Modulo per la presentazione delle osservazioni per i piani/programmi/progetti sottoposti a procedimenti di valutazione ambientale di competenza statale

ID: Codice procedura (ID_VIP/ID_MATTM):10844

Impianto per la produzione di energia elettrica da fonte eolica, costituito da 6 aerogeneratori della potenza complessiva di 37,2 MW, un sistema di accumulo da 25 MW e relative opere connesse in località "Rempillo" nel comune di Pitigliano (GR).

TESTO DELLE OSSERVAZIONI

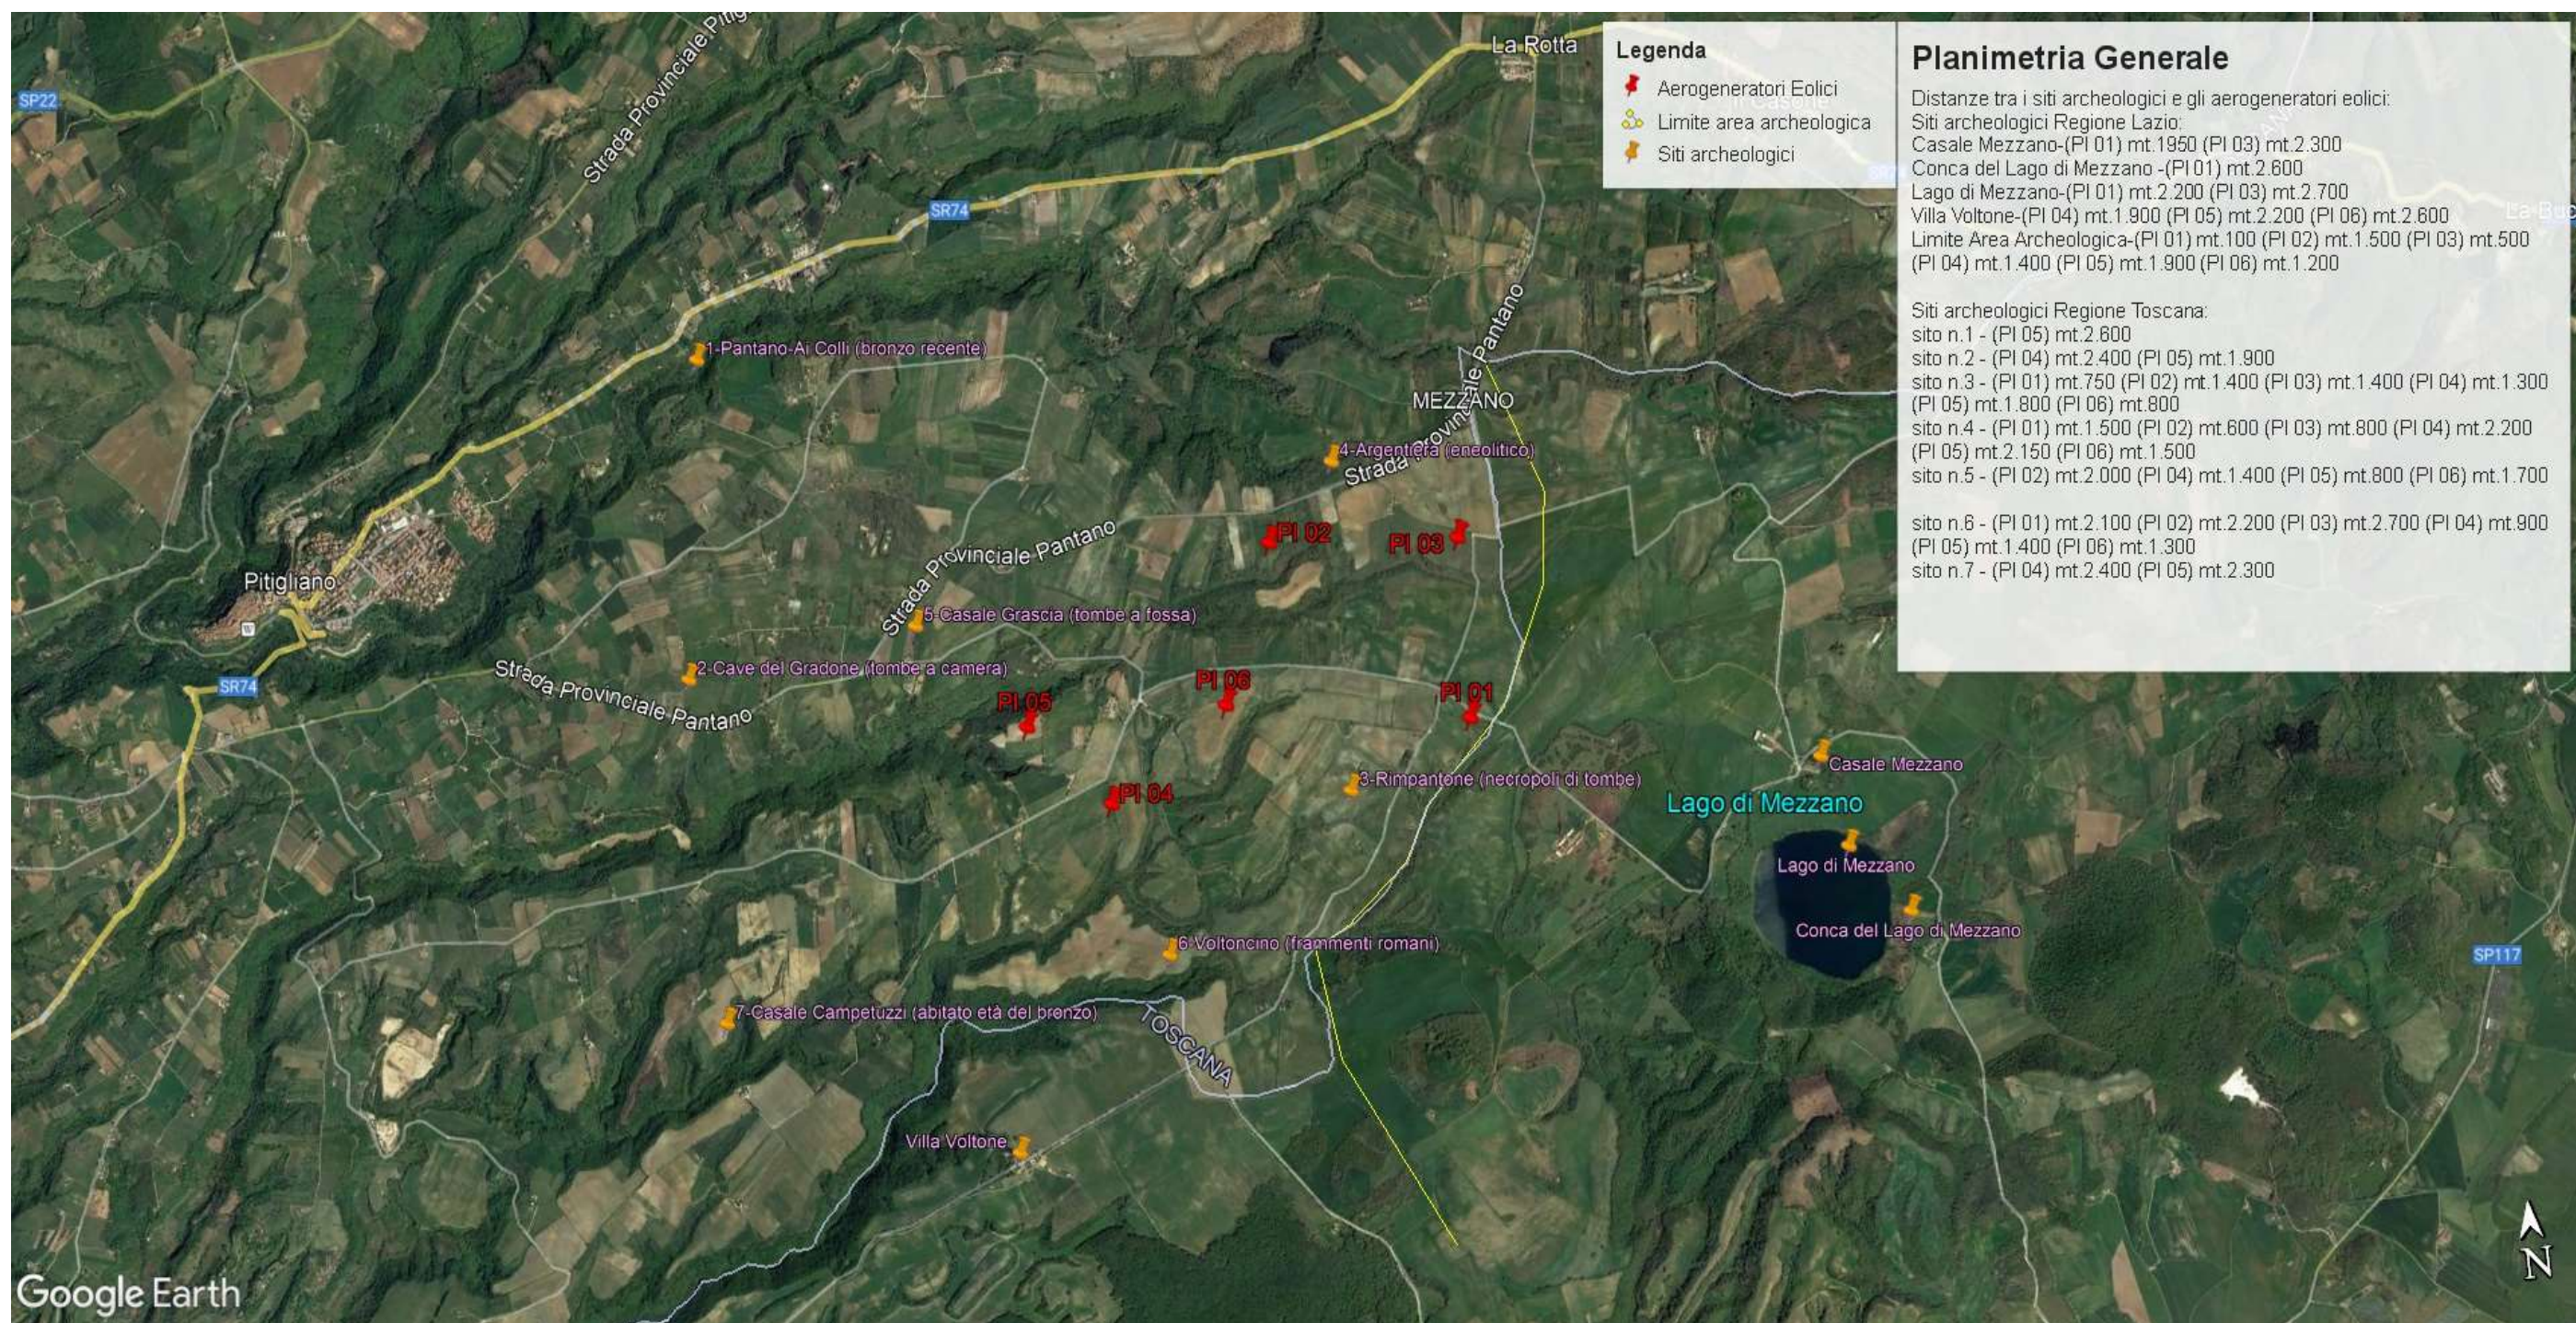
Inoltre, la zona in cui insisterebbe l'impianto eolico industriale Rempillo è compresa nelle fasce di rispetto di 3 km di diversi beni archeologici tutelati dalla parte II del Codice dei Beni Culturali (vedi Allegato, immagine n. 3). Inoltre le pale P04 e P05 ricadono all'interno di un'area archeologica che la Proponente vorrebbe cancellare per il semplice fatto che non è riportata nel documento regionale ma nel documento provinciale come meglio dettagliato nell'Osservazione n. 5. Alla luce di quanto documentato appare chiaro quindi che la collocazione dell'impianto non ha tenuto conto alcuno dei vincoli dell'area nella quale è stato progettato e l'inserimento dell'impianto eolico nel paesaggio e sul territorio non è corretto (Allegato IV delle Linee guida nazionali di cui al D.M dello Sviluppo economico del 10.09.2010).

Le zone di interesse archeologico evidenziate nell’immagine n. 3 a cui si aggiungono anche l’importante abitato protostorico di Sorgenti della Nova e Ruderì del Castello altomedioevale che si trovano a circa 4 km dalle aree in cui è stato progettato l’impianto eolico industriale. Poco più lontano i resti del castello medioevale “Morroneccio”. Nell’area vasta le preziose necropoli eneolitiche (Poggi Alti) ed etrusche di Pitigliano, Sovana e Sorano.

Immagine n. 4 Situazione di saturazione da impianti FER nella provincia di Viterbo. Non sono riportati gli impianti fotovoltaici e agrivoltaici che hanno inciso per buona parte nel cumulo di impianti FER per superare già nel 2023 gli obiettivi del PNIEC assegnati alla Regione Lazio per il 20230.

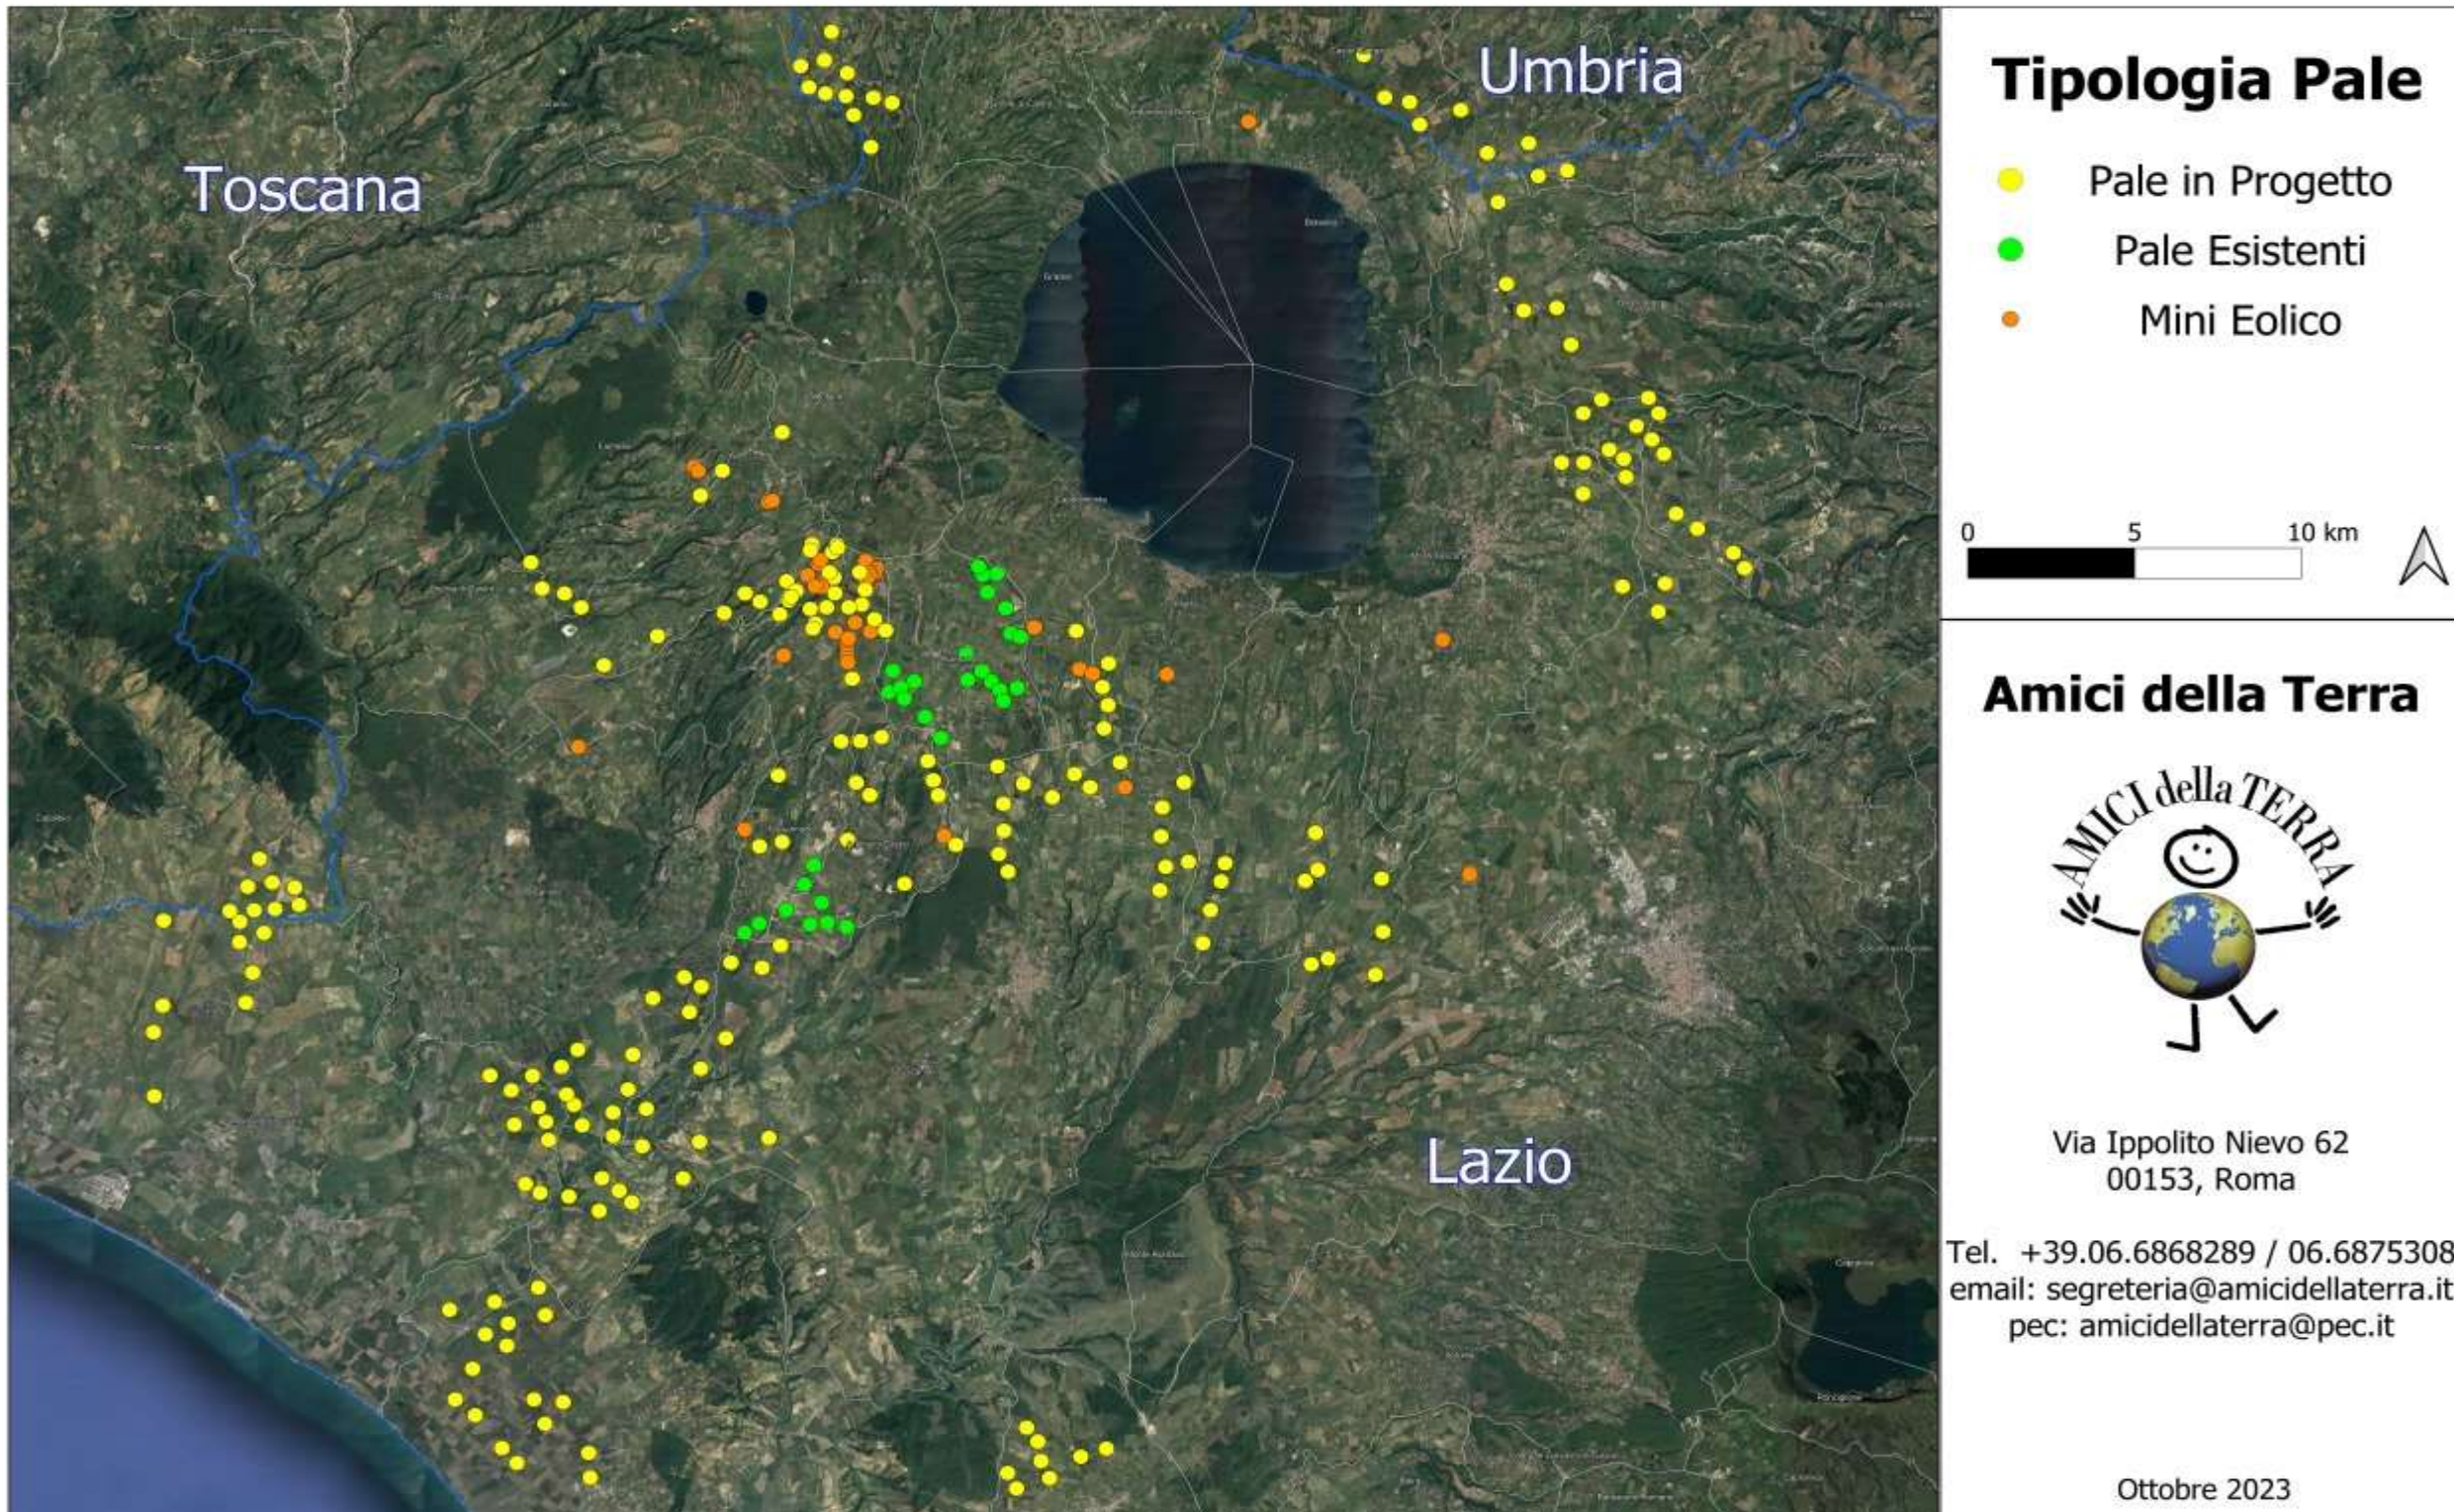
CONSIDERATO che il cumulo degli impianti FER installati e autorizzati, in particolare nella Provincia di Viterbo, rappresenta una elevata criticità per la sostenibilità ambientale di ulteriori eventuali iniziative, in relazione all'equilibrio tra le vocazioni territoriali e gli obiettivi energetici;

Quindi anche la Regione come Ente deputato dalla normativa nazionale a legiferare sulle aree idonee e non idonee si è espressa riguardo al fatto che abbia assolto ai doveri e alle quote stabilite dal PNIEC e in ambito regionale la provincia di Viterbo è stata quella con il più alto tasso di impianti FER tra tutte e quindi ormai satura ed il cumulo degli impianti FER installati, autorizzati e in progetto rappresenta ***una elevata criticità per la sostenibilità ambientale di ulteriori eventuali iniziative,*** L'impianto eolico "Rempillo" pur essendo "esterno al confine provinciale e regionale ma nelle sue immediate vicinanze (a soli 100 metri i primi due aerogeneratori) oltre ad impattare sul territorio e sulle economie di tre Comuni del Lazio (Farnese, Valentano e Latera) si trova nelle fasce di rispetto dei Beni di notevole interesse pubblico come si è evidenziate nelle Osservazioni nn. 1 e 2 e crea anche degli impatti negativi anche sui beni naturalistici come verrà dettagliato nell'Osservazione n. 4. Inoltre andrebbe a sommarsi al già enorme cumulo di impianti eolici e fotovoltaici e geotermici che già creano una elevata criticità ambientale nella provincia di Viterbo e interferiscono anche con il territorio toscano come si può vedere dalle immagini nn. 4 e 5 dell'Allegato n. 1.
